OFICIO N° 0648-2022-MINEM/DGAAE

Asunto : Remisión de copia de Resolución Directoral N° 0163-2022-MINEM/DGAAE del 13 de octubre de 2022 emitida por la Dirección General de Asuntos Ambientales de Electricidad

MINISTERIO DE ENERGÍA Y MINAS
Resolución Directoral

Nº 0163-2022-MINEM/DGAAE

Gráfico Obs 2.a Precipitación Total (mm) y Humedad Relativa (%) media mensual 2006 - 2011

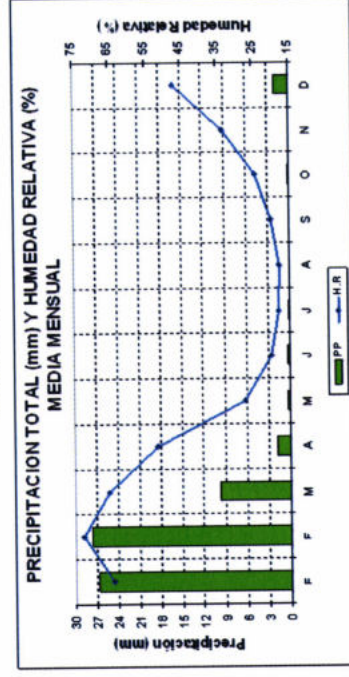
Comentario Final N° 2:
